**Commissione Tecnica PNRR - PNIEC**

**Parere n. 93 del 01/12/2022**

<b>Progetto</b>	<p><b><i>Valutazione Impatto Ambientale</i></b></p> <p><b>Progetto per la realizzazione di un impianto fotovoltaico della potenza di 23,48 MW unito alle relative opere di connessione alla RTN, ed integrato da un sistema di accumulo di energia da 10 MW, da realizzarsi nei Comuni di Candela (FG), Deliceto (FG) e Ascoli Satriano (FG).</b></p> <p><b>ID_VIP: 7423</b></p>
<b>Proponente</b>	<b>Blusolar Castefrentano S.r.l</b>

Figura 8: impianti rilevati su Atlas-impianti in verde impianti eolici e in arancione fotovoltaici

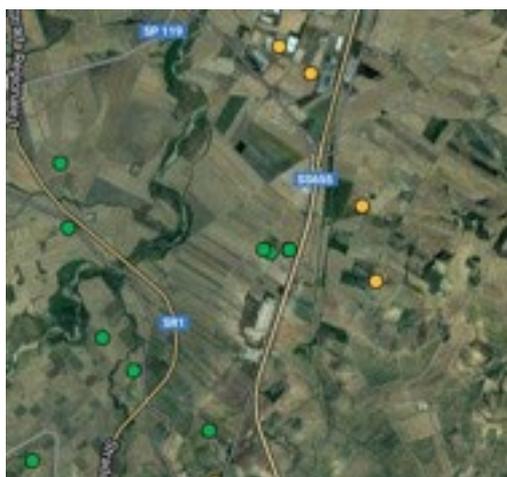
La Commissione ha fatto una verifica sul portale Atlas impianti<sup>10</sup> risultano gli impianti riportati in Figura 8.

La Commissione, inoltre, per verificare la presenza di eventuali ulteriori impianti con iter autorizzativo in corso, ha effettuato una ulteriore verifica sul portale pubblico del MASE “Valutazioni e Autorizzazioni Ambientali” in data 10/11/2022, rilevando che in un raggio di 3 km sono presenti i seguenti impianti riportati in Tabella 1 per un totale di 12 aereogeneratori, vedi Tabella 1
